改善箇所説明図

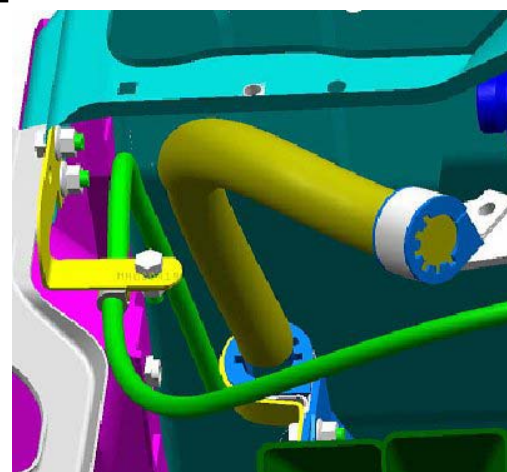
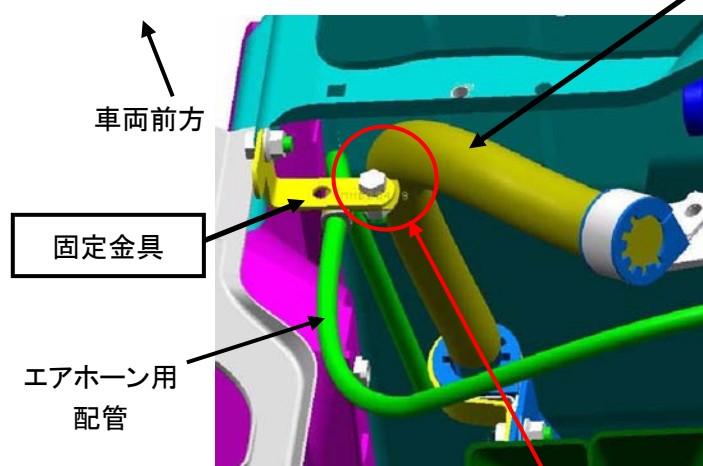
基準不適合発生箇所

エアタンクからブレーキバルブ間のエア配管の取り回しが不適切なため、当該配管とエアホーン用配管の固定金具との隙間が狭いものがある。そのため、そのままの状態で使用を続けると、走行中の振動等により当該配管と取付金具が干渉し、損傷してエアが漏れ、最悪の場合、制動力が低下するおそれがある。

改善措置の内容

全車両、エアホーン用配管の固定金具を対策品に交換し、当該エア配管との隙間を確保する。また、配管に干渉痕がある場合は、新品に交換する。
